Soixante-treizième session
Genève, 14-17 avril 2015
Point 6 a) de l'ordre du jour provisoire
Règlement n° 48 (Installation des dispositifs d'éclairage et de signalisation lumineuse)
Proposition d'amendements aux séries 05 et 06 d'amendements

Proposition de complément 9 à la série 05 d'amendements et de complément 7 à la série 06 d'amendements au Règlement n° 48 (Installation des dispositifs d'éclairage et de signalisation lumineuse)

Communication de l'expert du Groupe de travail «Bruxelles 1952» (GTB)*

«Annexe 13

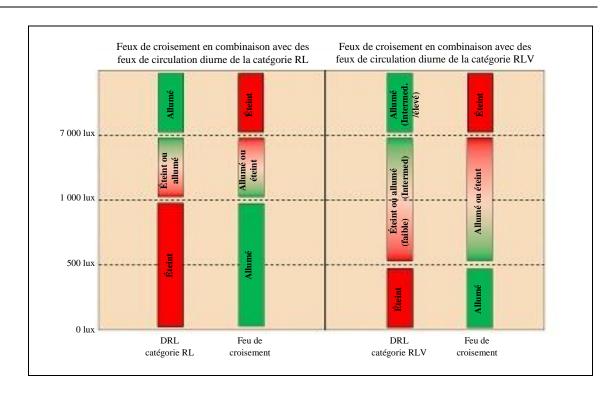
Annexe 13, modifier comme suit:

Luminosité ambiante à l'extérieur du véhicule ²	Feux de croisement en combinaison avec des feux de circulation diurne de la catégorie RL	Feux de croisement en combinaison avec des feux de circulation diurne de la catégorie RLV	Temps de réponse des feux de croisement
Moins de 500 lux	Feux de croisement allumés	Feux de croisement	Pas plus de 2 secondes
Entre 500 lux et 1 000 lux	Feux de croisement allumés	Feux de croisement ou feux de circulation diurne (faible niveau) allumés ³	À la discrétion du constructeur
Entre 1 000 lux et 7 000 lux	Feux de croisement ou feux de circulation diurne allumés	Feux de croisement ou feux de circulation diurne allumés (niveaux intermédiaires)	À la discrétion du constructeur
Plus de 7 000 lux	Feux de croisement éteints Feux de circulation diurne allumés	Feux de croisement éteints Feux de circulation diurne (niveau intermédiaire/élevé) ⁴	Plus de 5 secondes, mais pas plus de 300 secondes

- d) L'annexe 13 est reformulée pour bien montrer, comme illustré ci-dessous, les différences entre les catégories RL et RLV de feux de circulation diurne.
